Abwägung der Stellungnahmen aus der Frühzeitigen Beteiligung

A	STELLUNGNAHMEN DER BEHÖRDEN UND TRÄGER ÖFFENTLICHER BELANGE	3
A.1	Landratsamt Lörrach – Umwelt	3
A.2	Landratsamt Lörrach – Baurecht	4
A.3	Landratsamt Lörrach – Landwirtschaft und Naturschutz	7
A.4	Landratsamt Lörrach – Straßen	10
A.5	Landratsamt Lörrach – Brand- und Katastrophenschutz	10
A.6	Landratsamt Lörrach – Verkehr	11
A.7	Regierungspräsidium Freiburg – Ref. 21 Raumordnung, Baurecht, Denkmalschutz	12
A.8	Regierungspräsidium Freiburg – Abt. 9 Landesamt für Geologie, Rohstoffe und Bergbau	13
A.9	Regierungspräsidium Stuttgart – Landesamt für Denkmalpflege	16
A.10	Regionalverband Hochrhein-Bodensee	17
A.11	Industrie- und Handelskammer Südlicher Oberrhein	17
A.12	Handelsverband Südbaden e.V.	17
A.13	Naturenergie Netze GmbH	18
A.14	TransnetBW GmbH	19
A.15	Amprion GmbH	26
A.16	Polizeipräsidium Freiburg – Sachbereich Verkehr	27
A.17	LNW-Arbeitskreis Lörrach und BUND Regionalverband Hochrhein	27
A.18	Badischer Landwirtschaftlicher Hauptverband e.V.	27

A STELLUNGNAHMEN DER BEHÖRDEN UND TRÄGER ÖFFENTLICHER BELANGE

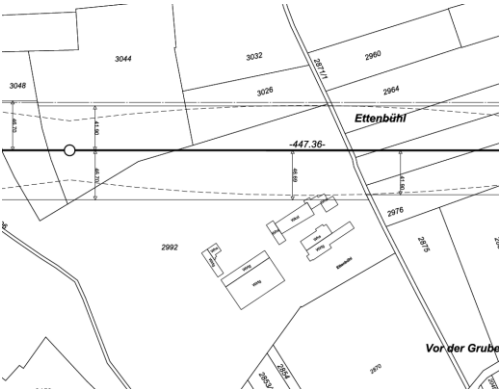
Nr.	Stellungnahmen von	Beschlussvorschlag
	nicht von der TransnetBW GmbH übernommen.	
A.14.6.19	Der Bauherr bzw. die von ihm beauftragten Baufirmen haften für alle Schäden, die durch die Bautätigkeit an der Höchstspannungsleitung entstehen.	Dies wird zur Kenntnis genommen.
A.14.6.20	Bitte beteiligen Sie uns auch an der Erschließungsplanung sowie im nachfolgenden Baugenehmigungsverfahren. Darüber hinaus sind alle Bauausführungspläne im Bereich des Schutzstreifens rechtzeitig bei der TransnetBW zur Prüfung und Zustimmung einzureichen.	Dies wird zur Kenntnis genommen. Eine Beteiligung an der Erschließungsplanung sowie im Baugenehmigungsverfahren kann auf Ebene der Bauleitplanung nicht zugesichert werden und obliegt der Bauherrschaft.
	Darüber hinaus bitten wir Sie das Netzverstärkungsprojekt der Amprion GmbH zu berücksichtigen:	
A.14.7	Der Übertragungsnetzbetreiber Amprion hat die Aufgabe, das Stromnetz zwischen der Umspannanlage Kühmoos im Landkreis Waldshut und der Umspannanlage Daxlanden bei Karlsruhe zu verstärken und damit die Versorgungssicherheit zu stärken. Die Umsetzung der Maßnahme ist mit möglichst geringen Eingriffen als so genannte „Zubeseilung“ geplant, also durch das Auflegen neuer Seile auf vorhandenen Masten in der bestehenden Trasse mit der Bauleitnummer (BL) 45 55. Diese Umbaumaßnahme der Höchstspannungsleitung „Kühmoos-Daxlanden“ stellt einen Teilabschnitt der Gesamtmaßnahme P310 „Bürstadt - Kühmoos“ dar, die von der Bundesnetzagentur im Netzentwicklungsplan im Dezember 2017 bestätigt wurde. Es geht um eine Erhöhung der Übertragungskapazität auf der Nord-Süd-Achse und darum, die Pumpspeicher in den Alpen und im Hochschwarzwald zukünftig flexibler nutzen zu können. Mit der geplanten Maßnahme wird das Übertragungsnetz zwischen Süd-Hessen, Rheinland-Pfalz und Baden-Württemberg insgesamt verstärkt und dadurch die Versorgungssicherheit in der Region erhöht. Bei der BL45 55 handelt es sich um eine Gemeinschaftsleitung mit der TransnetBW, die Amprion nun ausbauen will. Konkret geht es bei dem 204 Kilometer langen Abschnitt Kühmoos-Daxlanden um eine „Zubeseilung“ eines weiteren Stromkreises der Amprion. Dort hängen bereits drei 380-kV-Stromkreise auf den Masten. Im	Dies wird zur Kenntnis genommen.

Nr.	Stellungnahmen von	Beschlussvorschlag
	<p>Zuge der Umbaumaßnahme soll auf den bislang noch leeren Mast-Traversen ein weiterer 380-kV-Stromkreis aufgelegt werden. Der Baubeginn soll im Jahr 2030 erfolgen, um die geplante Inbetriebnahme der neuen Leitung für 2033 realisieren zu können.</p>	
	<p>Daher bitten wir Sie, auch die folgende Stellungnahme der Amprion GmbH zu berücksichtigen:</p>	
<p>A.14.8</p>	<p>Der Geltungsbereich des o. g. Bauleitplanes liegt teilweise im Schutzstreifen unserer 220-/380-KV-Gemeinschaftsleitung Kühmoos - Daxlanden, Bl. 4555, zwischen den Masten 97 bis 98.</p>	<p>Dies wird zur Kenntnis genommen.</p>
<p>A.14.9</p>	<p>Den Leitungsverlauf mit Leitungsmittellinie haben Sie bereits in den zeichnerischen Teil des Bebauungsplanes im Maßstab 1 : 1000 vom 29.01.2024 nachrichtlich dargestellt. Wir weisen an dieser Stelle darauf hin, dass sich die tatsächliche Lage der Leitung ausschließlich aus der Örtlichkeit ergibt.</p>	<p>Dies wird zur Kenntnis genommen.</p>
